泊発電所3号炉 技術的能力審査基準への適合状況について 技能1.0(共通事項)

令和5年5月25日
北海道電力株式会社

4. 2017年3月からの主な変更点 (1 / 2)

(1) 体制の見直し (1 / 2) 泊発電所 原子力防災組織 体制図 (夜間及び休日)

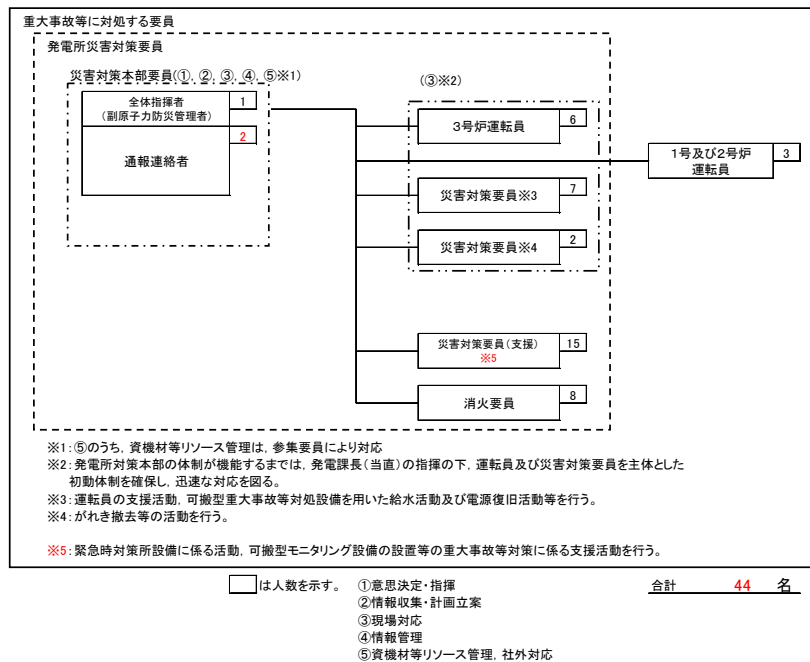
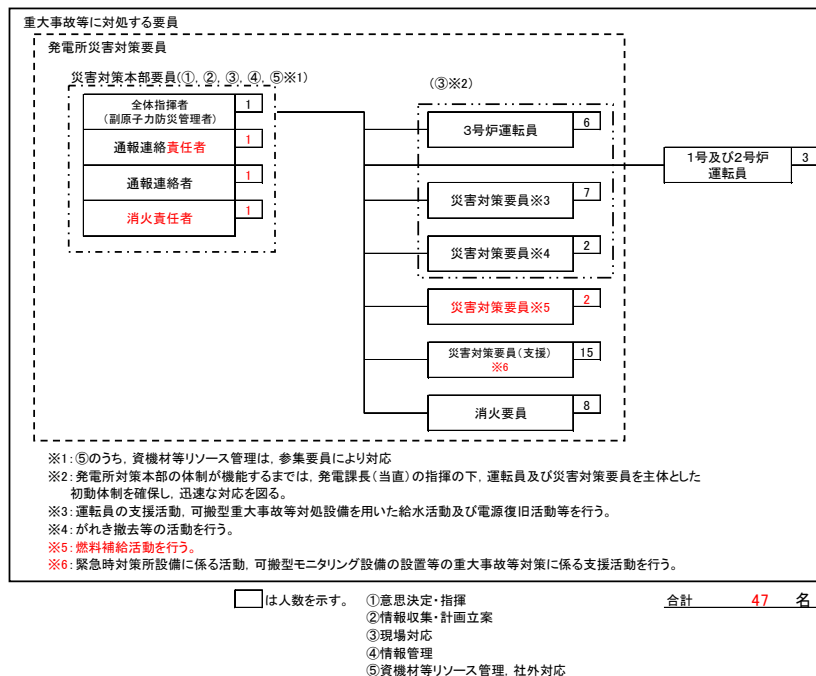
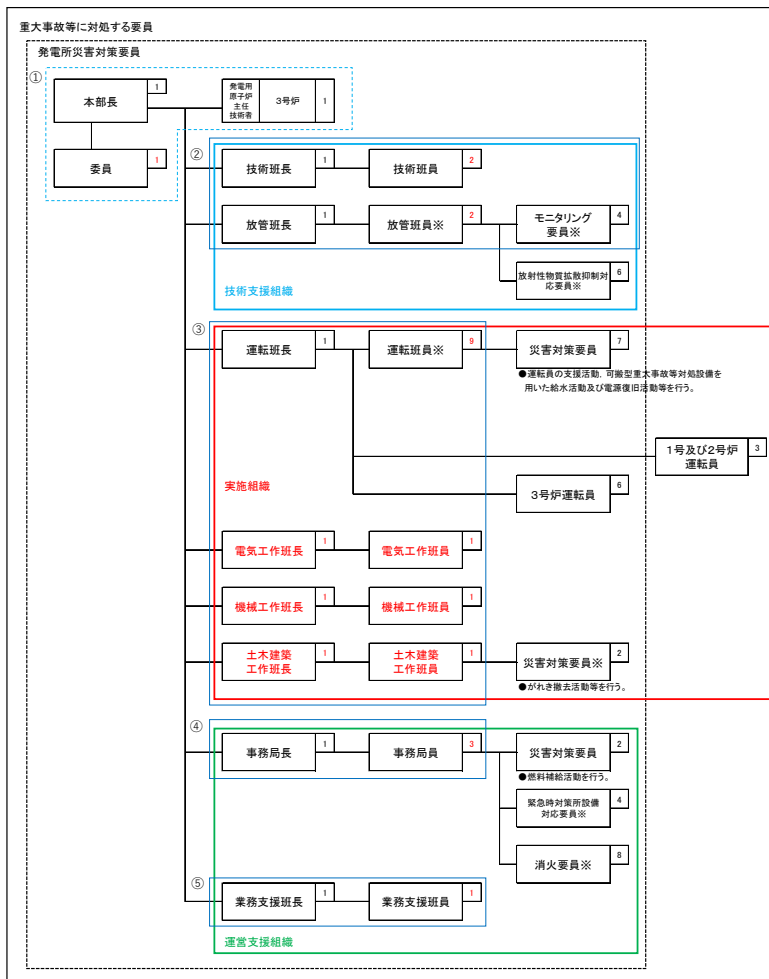
- ▶ 通報連絡責任者
 通報連絡者2名のうち、1名を通報連絡責任者とし、全体指揮者(副原子力防災管理者)の負担軽減を図る。
- ▶ 消火責任者
 先行審査実績を踏まえ、消火活動の指揮を行う消火責任者を発電所内に常時確保する要員として追加した。
- ▶ 災害対策要員(燃料補給)
 重大事故等対策の有効性評価にて期待する代替非常用発電機等への燃料補給活動を行う要員2名を参集要員で確保することとしていたが、発電所構外からの参集については外部要因等の不確実性を想定することも必要と考え、より確実な対応を行うため、発電所内に当該要員2名を常時確保する方針とする。

(1) 体制の見直し (2 / 2) 泊発電所 原子力防災組織 体制図 (参集要員参集後)

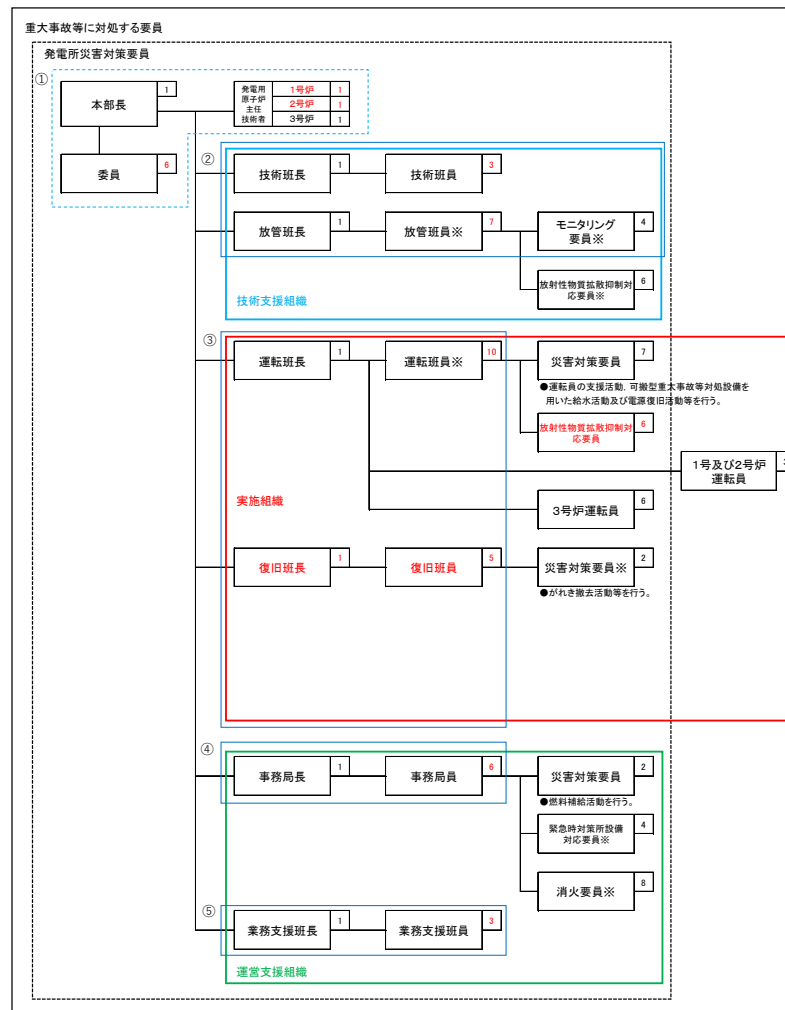
- ▶ 発電用原子炉主任技術者複数号炉の同時被災の場合も考慮するとともに、先行審査実績も踏まえ、1,2号炉の発電用原子炉主任技術者を追記した。
- ▶ 委員及び各班の班員 先行審査実績を踏まえ、委員及び各班の班員を増員した。
- ▶ 復旧班 先行審査実績を踏まえ、電気工作班、機械工作班及び土木建築工作班を統合し、復旧班に班編成を変更することにより、発電所対策本部長の管理班数を縮小し、本部長の指揮命令能力向上を図ることとした。
